**Avis délibéré de la mission régionale d'autorité
environnementale sur la révision du plan local d'urbanisme
(PLU) de la commune de Saint-Symphorien-d'Ozon (69)**

Avis n° 2022-ARA-AUPP-1162

Avis délibéré le 16 août 2022

Figure 1 : Scot - armature territoriale (source : [DOO](#))

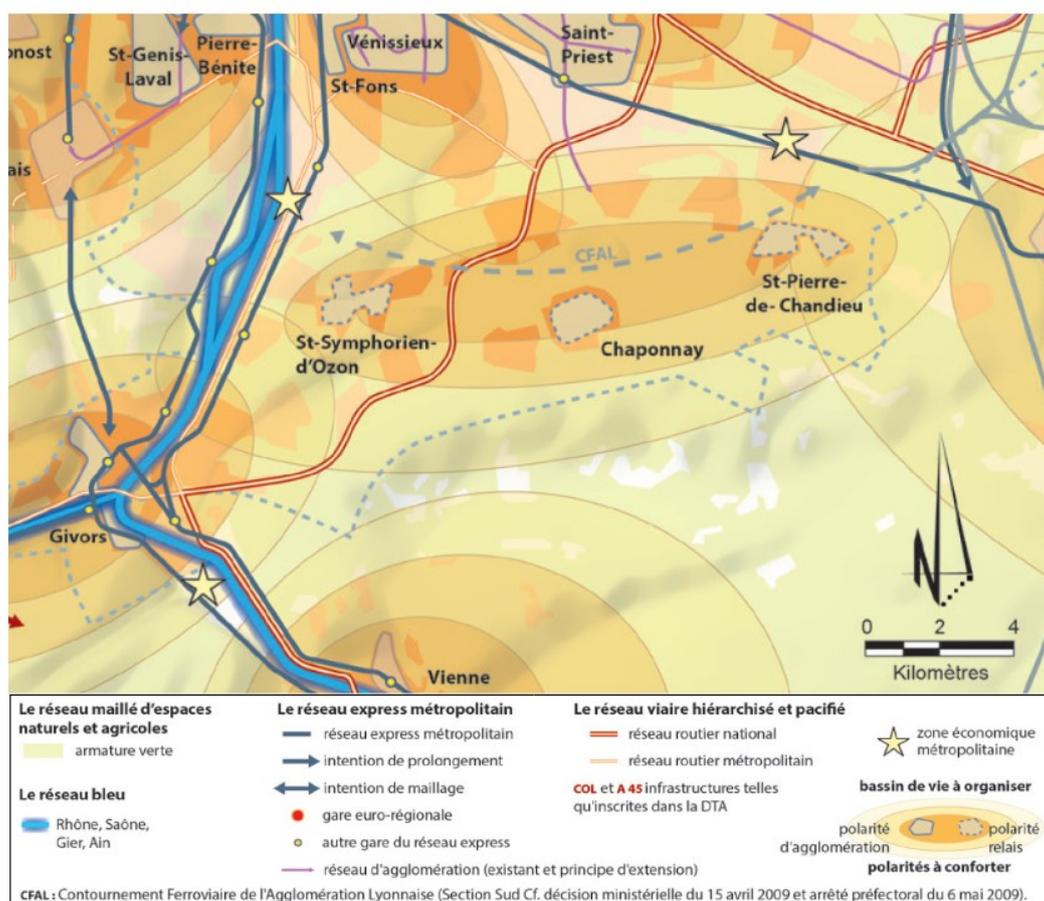
Alors même que le Scot fait le lien entre les trois pôles urbains du val d'Ozon, à savoir d'ouest en est, Saint-Symphorien-d'Ozon, Chaponnay et Saint-Pierre-de-Chandieu (figure 1) et fait la promotion du vélo⁹, le dossier indique que le PLU ne prévoit aucune traduction pour la mise en œuvre du projet de véloroute « Trans-Ozon » qui relie Sérézin-du-Rhône à Saint-Pierre-de-Chandieu, sans explication (RP § IV, p.185).

- regrouper l'analyse de la compatibilité du PLU, ou de la prise en compte par le PLU, avec les documents supérieurs dans le fascicule relatif à l'évaluation environnementale ;
- justifier l'absence de traduction par le PLU des orientations du Scot en matière de mobilité douce ;

Figure 2 : OAP n°1 "Dessous le Palais" (source : DDT69 et dossier)

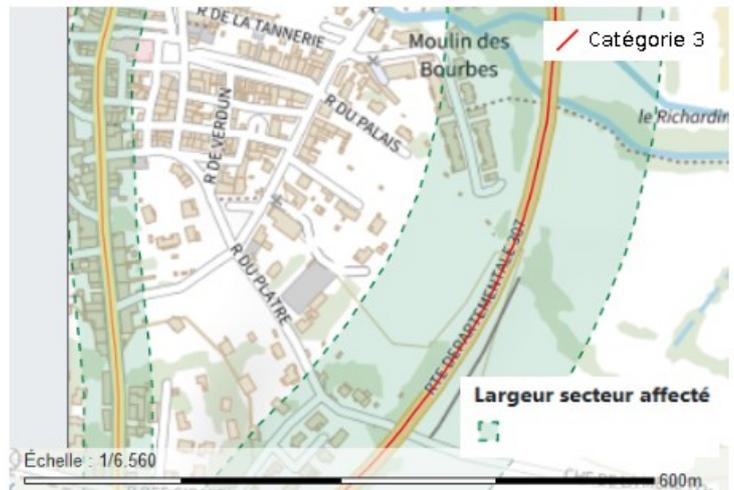
Pollution sonore. La commune est concernée par trois infrastructures de transport terrestres bruyantes de catégorie 3¹⁴. Le PLU prévoit deux OAP à proximité de ces infrastructures. Les OAP n°1 « Dessous le Palais » (figure 2) et n°4 « Route d'Heyrieux » sont respectivement situées riveraines des routes D 307 et 149.

L'OAP n°1 « Dessous le Palais » (zone AUa, 150 logements) prévoit une plantation d'arbres qualifiée de « *masque végétal pour limiter les nuisances sonores et visuelles* » en provenance de la RD 307 (OAP § IV p.16). Le règlement écrit prévoit un recul de quatre mètres de la voie publique (article AU 2.1). Le dossier conclut à un impact résiduel « *faible* » (EE, § V.2 p.38). Alors que l'intégralité des constructions projetées est située dans le secteur affecté par le bruit, il n'est pas établi que cette plantation et ce recul garantissent une réduction suffisante des nuisances sonores.

Pollution sonore. Pour les OAP n°1 et 4 (voir 2.3) il a déjà été relevé que les logements projetés sont affectés par le bruit. La distribution des constructions doit être réexaminée ou des principes d'aménagements complémentaires doivent être définis pour limiter l'exposition au bruit.

- **réexaminer la distribution des constructions dans les OAP n° 1 et 4 ou prévoir des principes d'aménagements complémentaires pour limiter leur exposition au bruit ;**

Figure 3 : OAP n°4 "Route d'Heyrieux" (source : DDT69 et dossier)

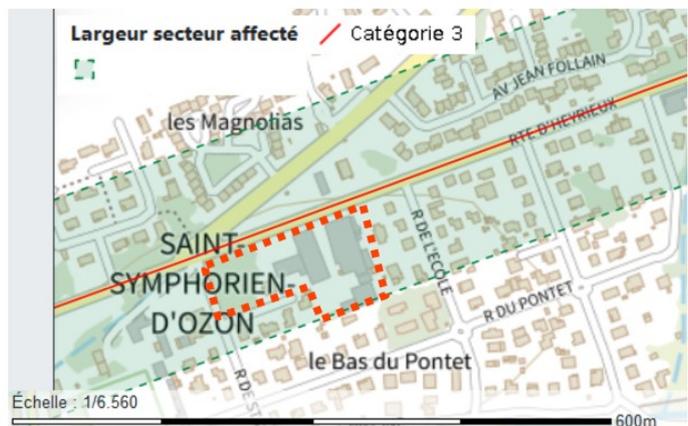
L'OAP n°4 « route d'Heyrieux » (zone AUc, 40 logements) prévoit que « les constructions plus denses sont prévues dans la partie Nord, le long de la Route d'Heyrieux » laquelle est voie bruyante de catégorie 3 (figure 3). Il n'est pas établi que la « frange paysagère à aménager » prévue dans les principes d'aménagement de cette OAP (OAP p.28) ni que la distance de recul de 4 m de la voie publique (art.AU2.1, p.85) soient suffisants et efficaces.

Figure 4 : OAP n°1 « Dessous le Palais » (source : Géoportail)

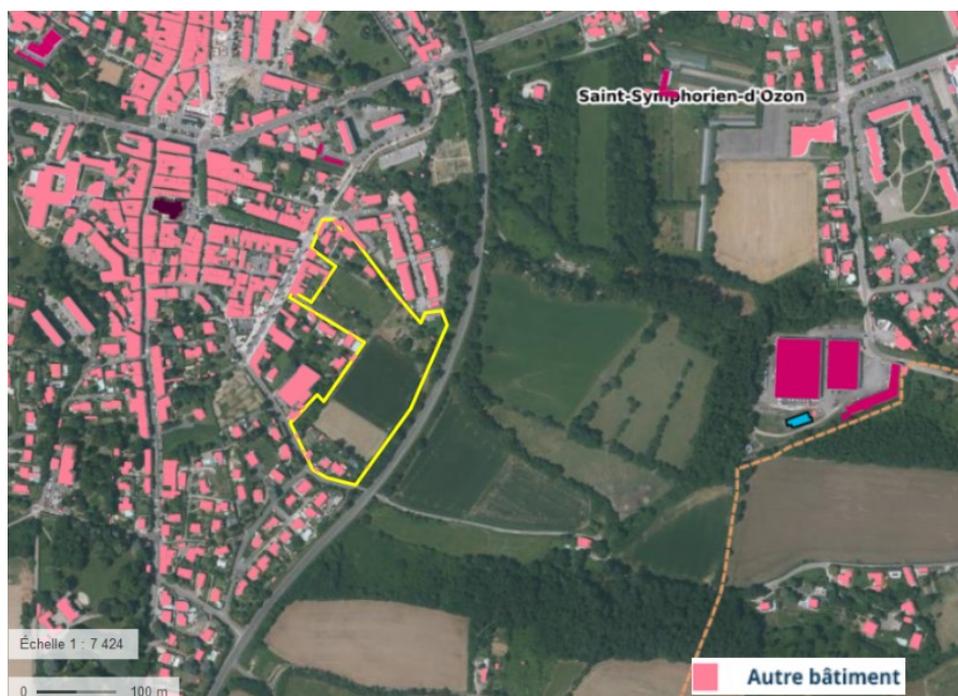
S'agissant de l'extension de l'urbanisation, le dossier ne mentionne que l'OAP n°2 « La Chapelle » (zone AUb, 4,2 ha). Il apparaît que l'OAP n°1 « Dessous le Palais » (zone AUa, 3,1 ha)²¹ constitue également en extension de l'urbanisation. La présentation selon laquelle ce tènement est « enclavé » dans une urbanisation sur les côtés sud, nord et ouest et bordé par la RD307 à l'est (EE § V.2 p.38) ne correspond pas à la réalité. En effet, il s'agit d'un segment non bâti qui s'ouvre sur un vaste espace non bâti et non d'une enclave assimilable à une dent creuse (figure 4).

- pour l'OAP n°1 « Dessous le Palais » (zone AUa), le RP indique une superficie de 2,6 ha, une production de 150 logements et une densité de 57,7 logements/ha (RP § III.1 p.178), or la superficie est de 3,1 ha (EE § V.2 p.38, OAP § IV p.14) et la densité de 48,4 logements/ha ;

L'Autorité environnementale recommande de revoir l'ensemble des éléments chiffrés présentés dans les différents éléments du dossier de PLU (RP, EE, OAP) relatifs aux extensions de l'urbanisation, s'agissant notamment des surfaces et des densités prévues dans le périmètre des quatre OAP.

Figure 5 : Emplacement réservé n°14 et Stecal n°3 (source : dossier et Géoportail)

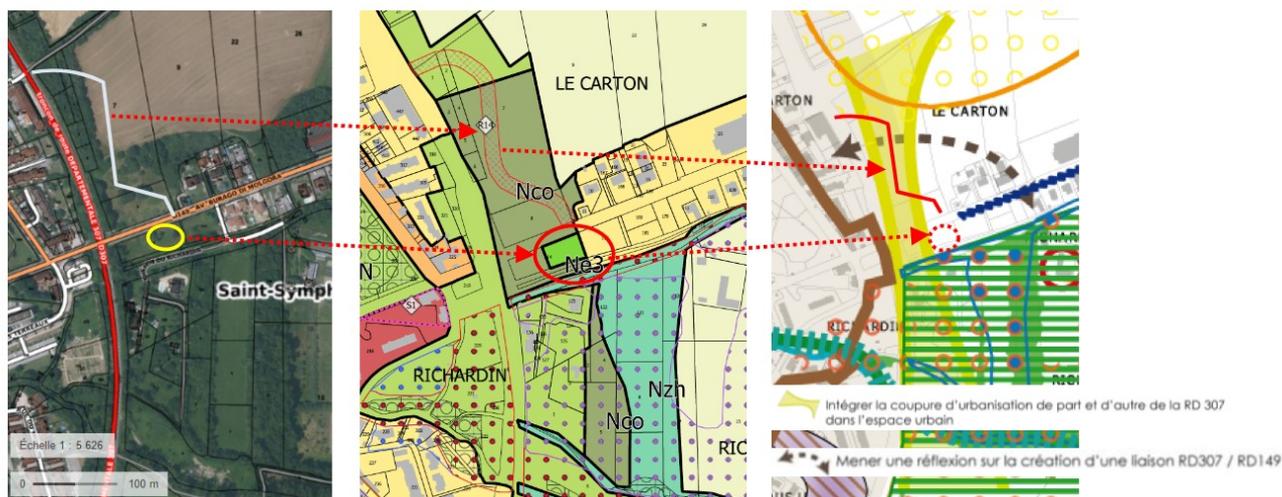
Le PLU prévoit la réalisation d'une liaison routière (entre la RD 307 et la RD 149) avec un emplacement réservé n°14 (4 709 m²) situé dans un corridor écologique classé en zone de continuité écologique indicée Nco dans le règlement graphique du PLU. Le dossier indique que cette création de voirie remet en cause la coupure d'urbanisation à préserver « *va avoir un impact non négligeable sur la fonctionnalité écologique du corridor écologique* » (EE § V.1 p.27), sans autre précision, ni définition de mesure pour éviter, réduire ou compenser cette incidence environnementale. Au sud de cet emplacement réservé, le PLU prévoit également un secteur de taille et de capacité d'accueil limitées (Stecal) indicé Ne3 pour réaliser un projet de « city-parc » (RP § II.1 p.164, figure 5), sans analyse des incidences sur la fonctionnalité du corridor écologique et les effets cumulés avec la liaison routière.

Biodiversité et milieux naturels. Le PADD prévoit de protéger les espaces de fonctionnalité écologique (EE § IV.1 p.24) et d'intégrer une « *coupure d'urbanisation* » de part et d'autre de la RD 307 dans l'espace urbain (PADD p.28). Le projet de liaison routière entre la RD 307 et la RD 149 paraît ici incohérent avec ces orientations. En outre, le tracé de ce corridor écologique et de cette coupure d'urbanisation apparaît artificiellement et opportunément réduit (en forme de sablier, figure 5), manifestement pour permettre la réalisation du projet de « city-parc » (Stecal indicé Ne3). Ces incohérences entre les options réglementaires et les orientations exprimées par le PADD méritent d'être corrigées.

- **revoir la densité de construction définie dans les OAP ;**
- **lever l'incohérence entre le PADD et les autres éléments du PLU, s'agissant de la protection des espaces de fonctionnalité écologique, en particulier pour le projet de liaison routière entre la RD 307 et la RD 149 et le projet « city-parc » ;**
